■EV、階段配置の変更 (案)

【EV-2】

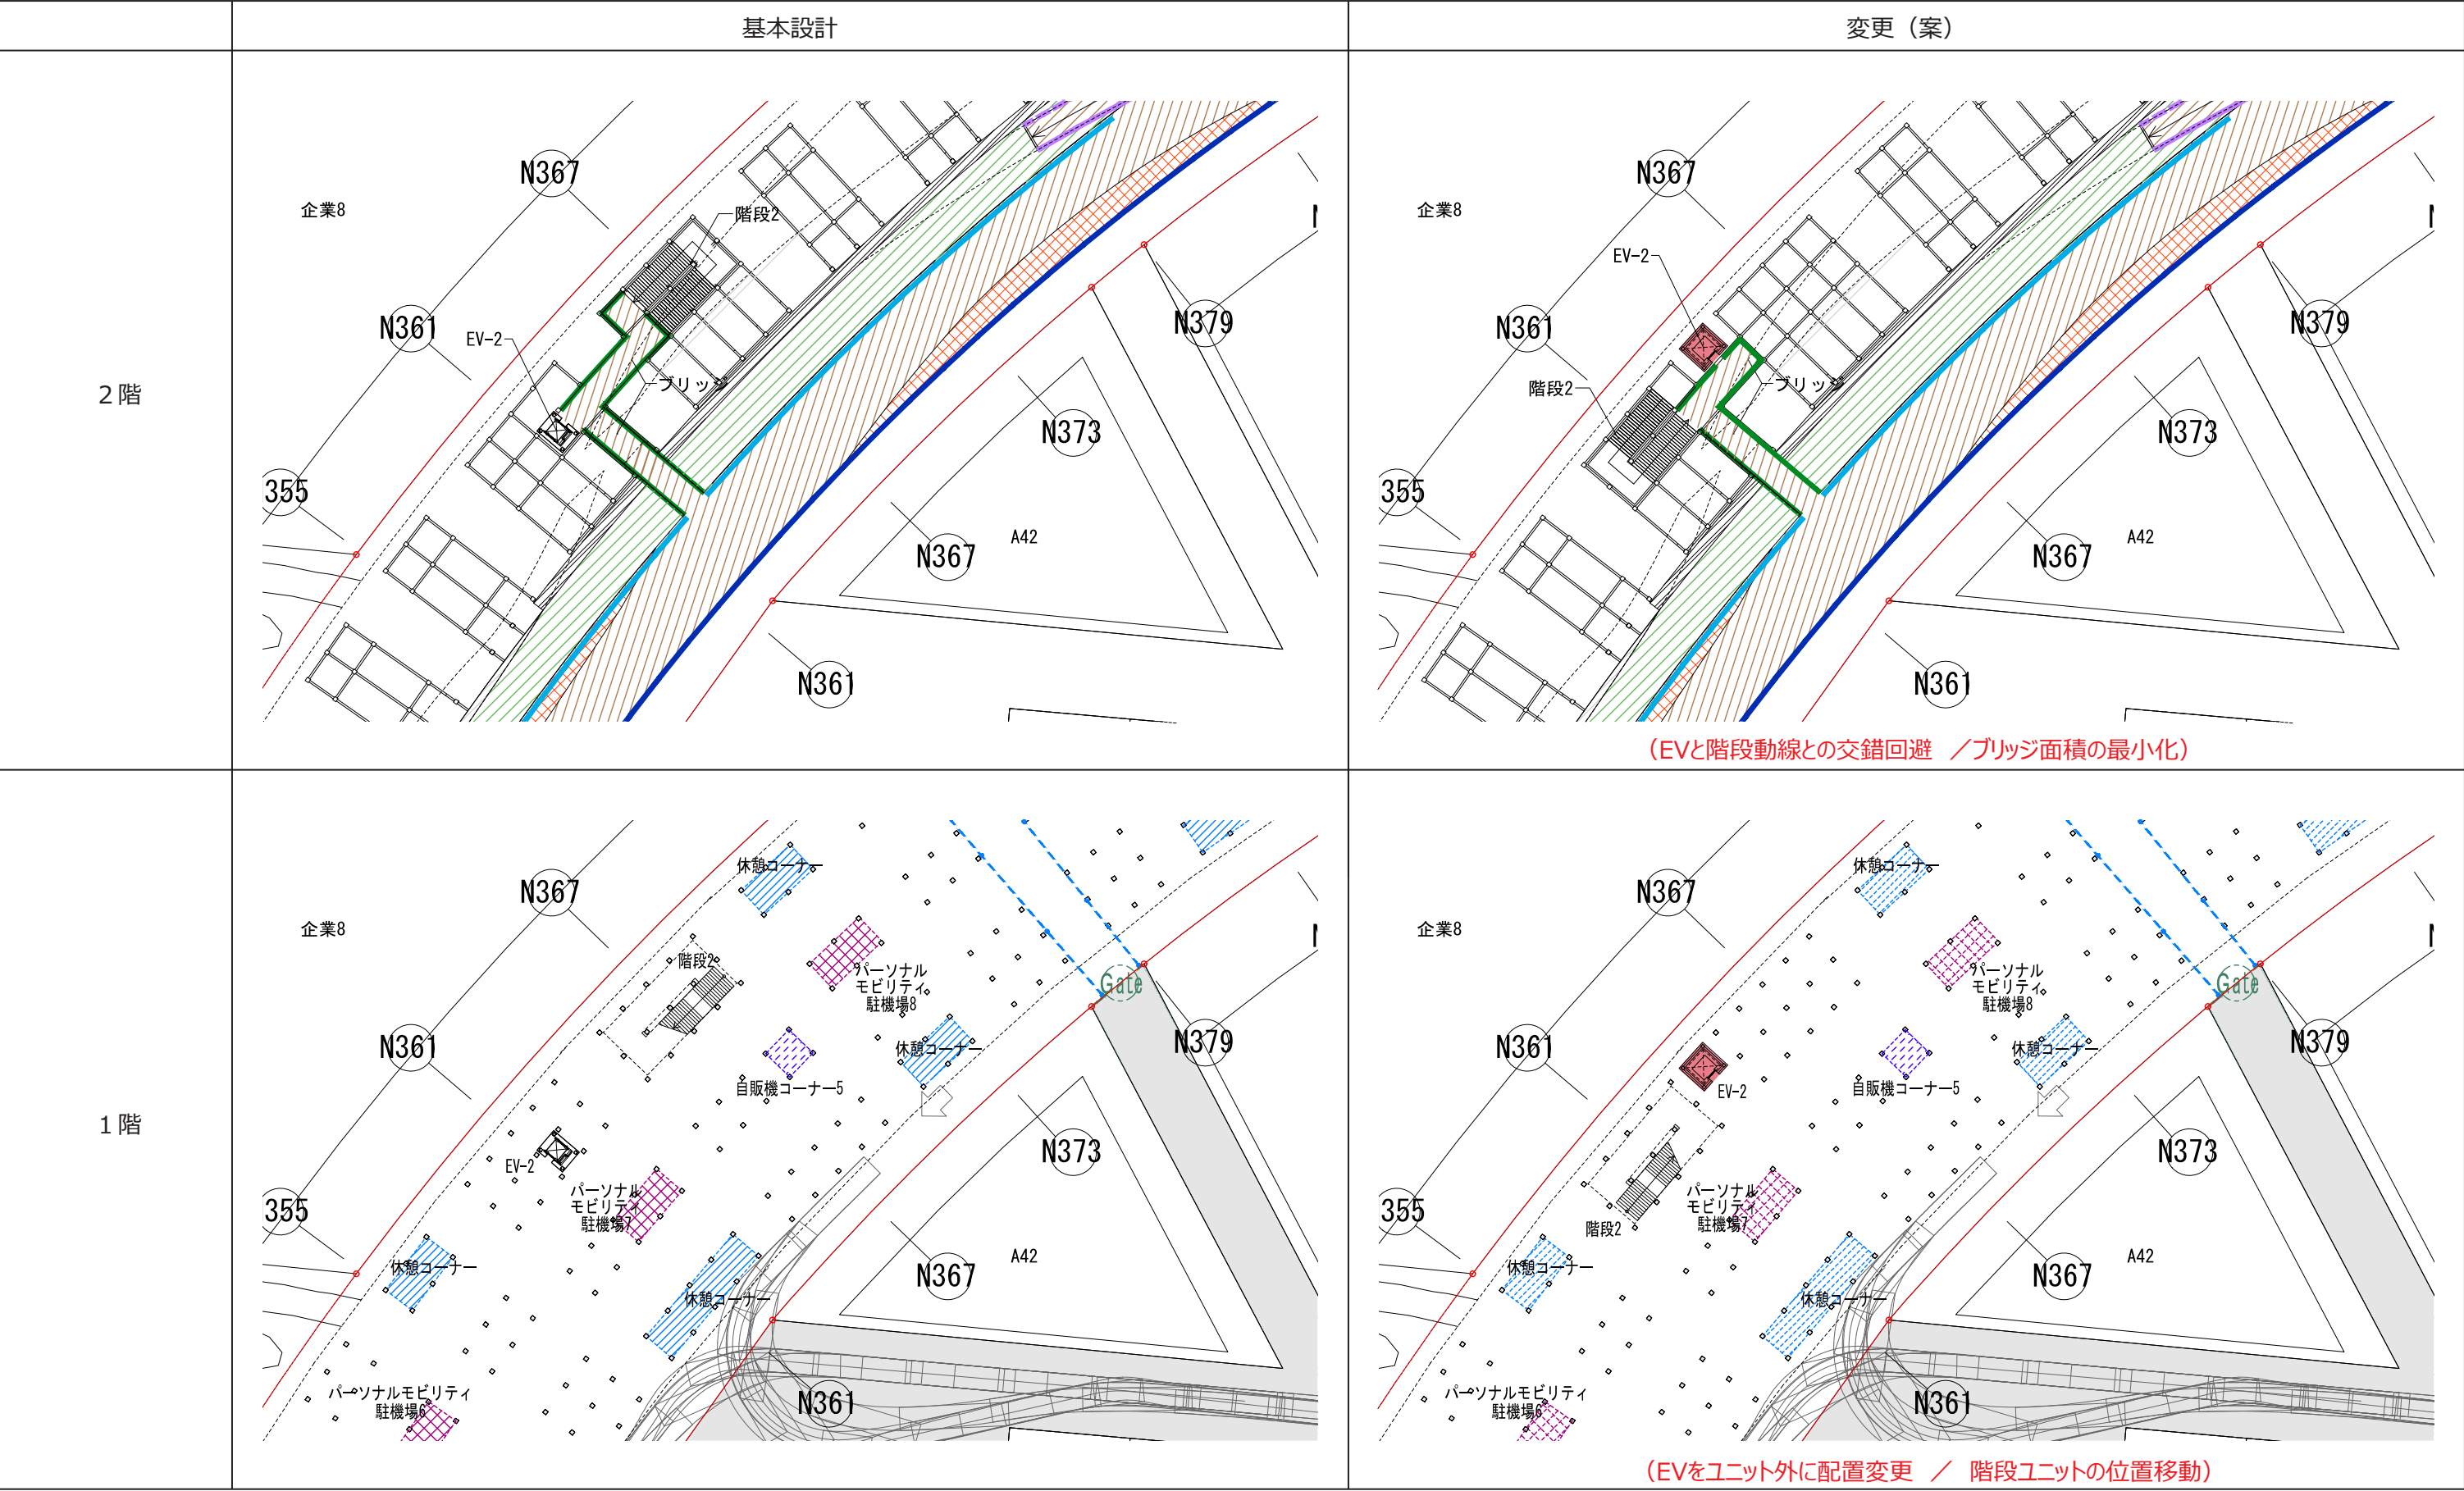
■EV、階段配置の変更 (案)

【EV-3】

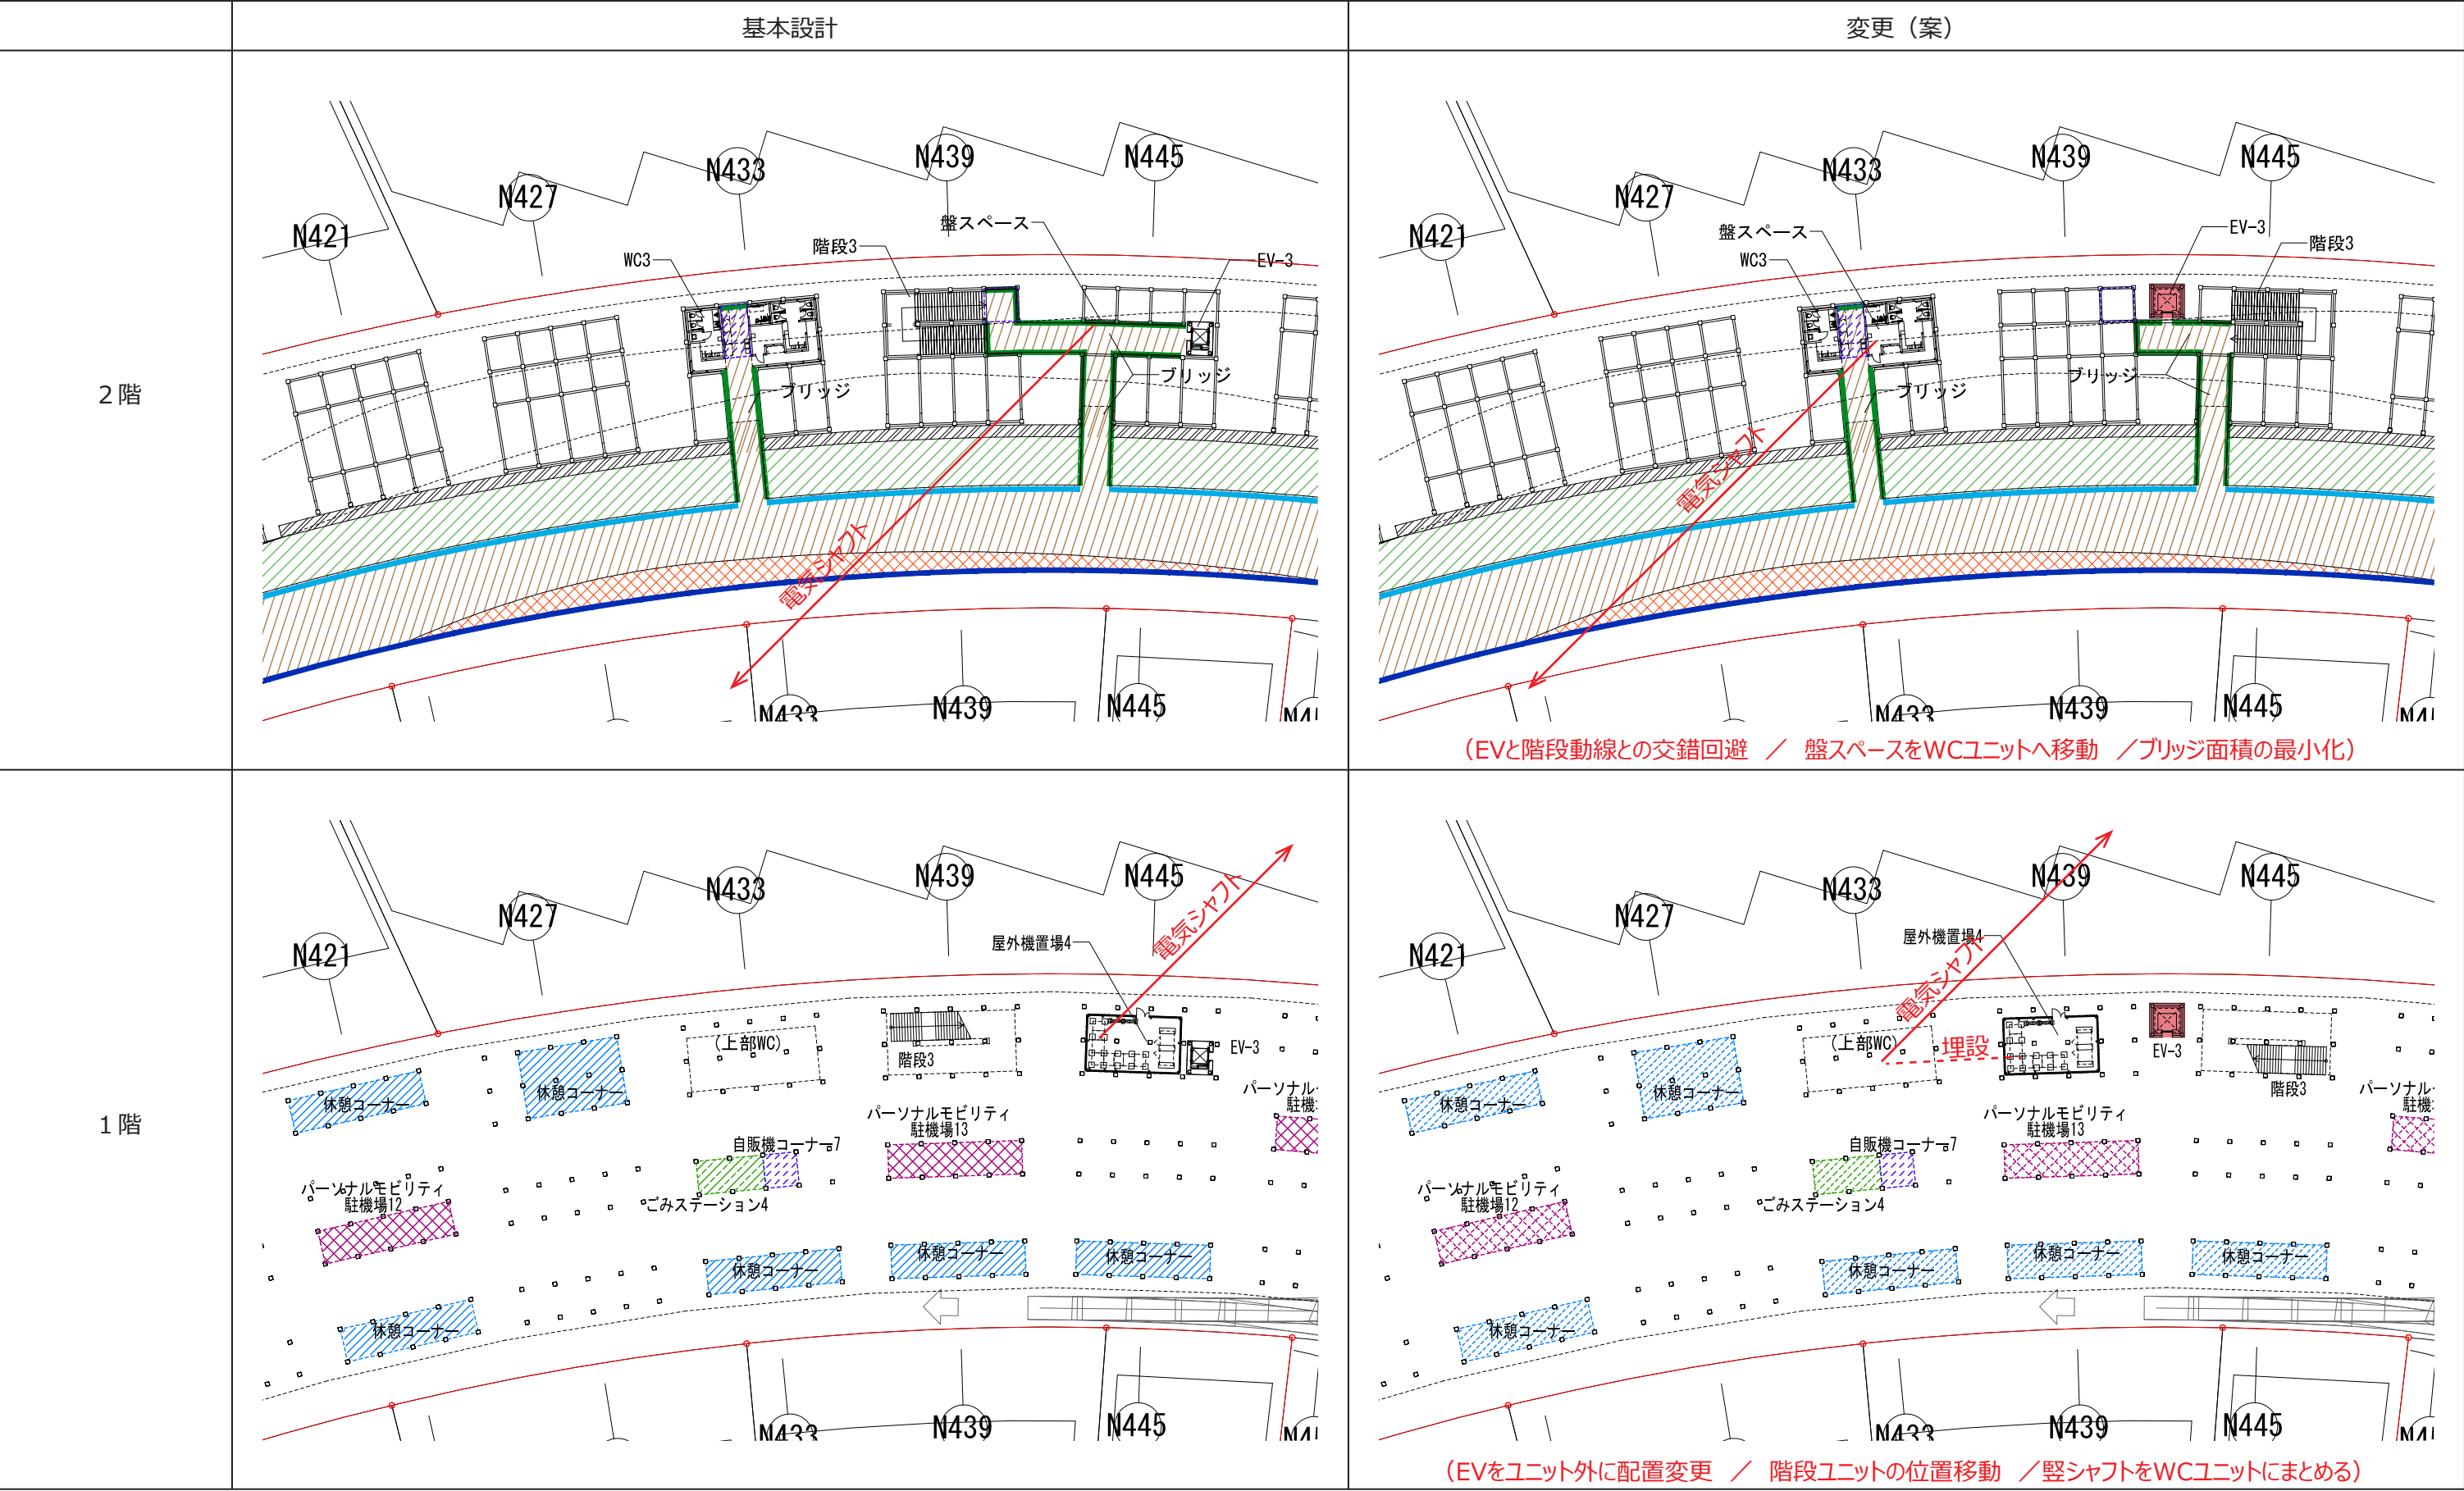
■EV、階段配置の変更 (案)

【EV-4】

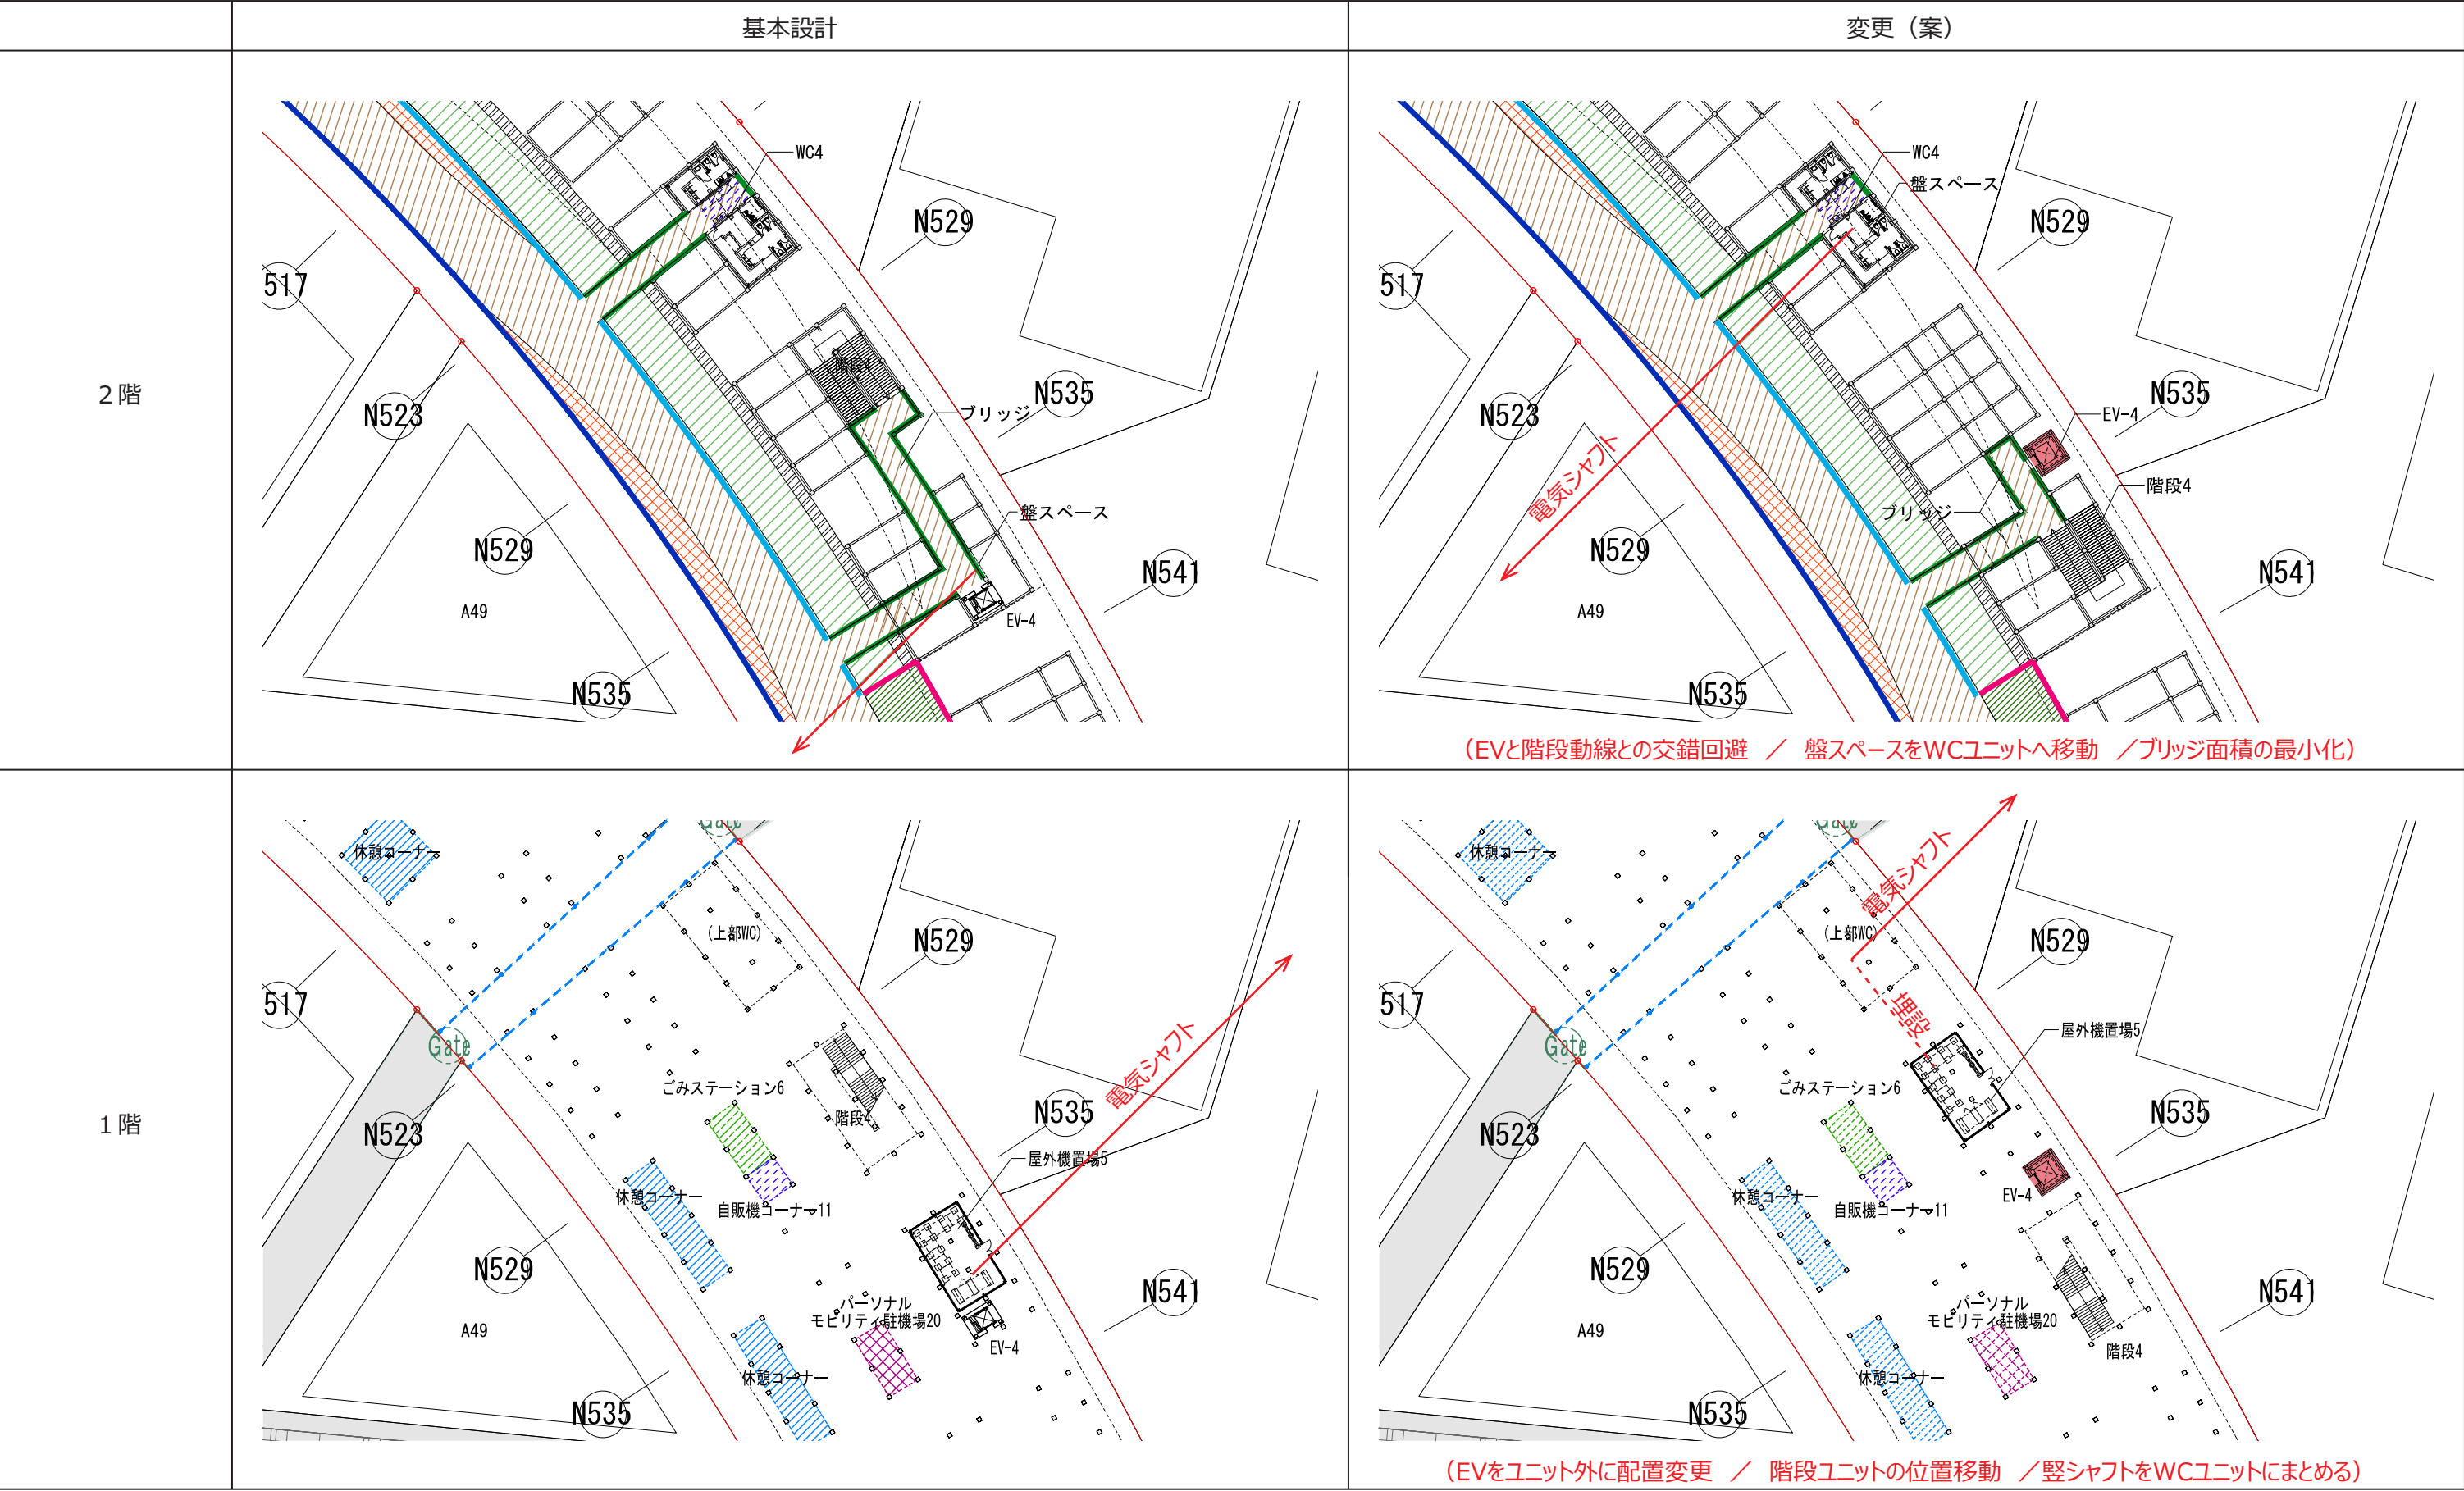
■EV、階段配置の変更 (案)
